ILUSTRÍSSIMO SENHOR DIRETOR-GERAL DA SECRETARIA DO TRIBUNAL SUPERIOR ELEITORAL
- TSE

EDITAL DE AUDIÊNCIA PÚBLICA DA UE2020 nº 1/2019

PROCESSO Nº 2019.00.000006505-5

SMARTMATIC BRASIL LTDA, sociedade por quota de responsabilidade limitada, inscrita no CNPJ sob o nº CNPJ 09.390.637/0001-06, com sede no Setor Hoteleiro Norte, Quadra 02, Bloco F, Sala 826, Asa Norte, Brasília/DF, CEP 70702-906, vem respeitosamente perante Vossa Senhoria, por seu representante infra-assinado, enviar suas contribuições ao Termo de Referência e seus Anexos.

Consulta Pública, em seu Anexo II, na pág 06, figura 03

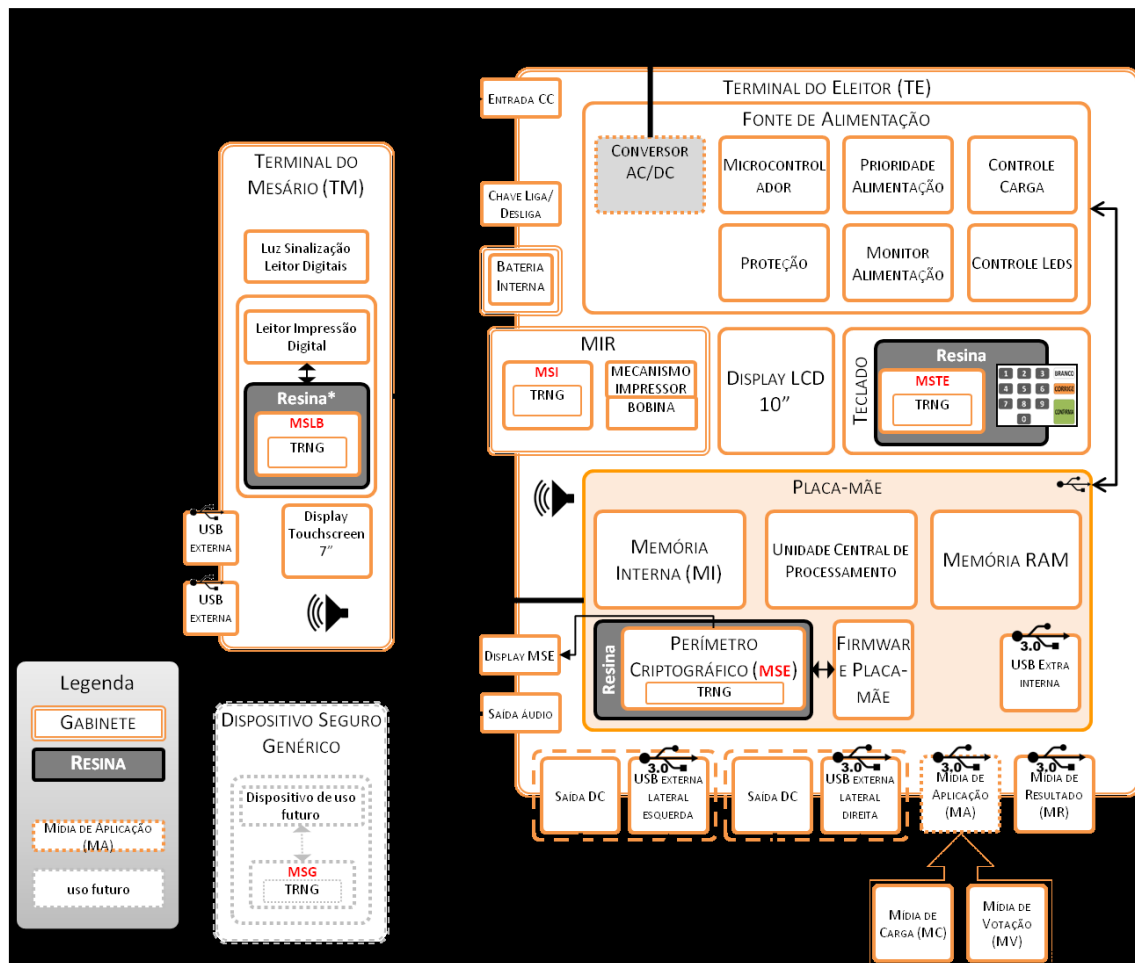
Nosso questionamento:

Quais são os requisitos para a porta USB 3.0 extra na Placa Mãe que está incluído na imagem acima (fig.03)? Não identificamos nenhuma referência a esta porta no restante dos requisitos
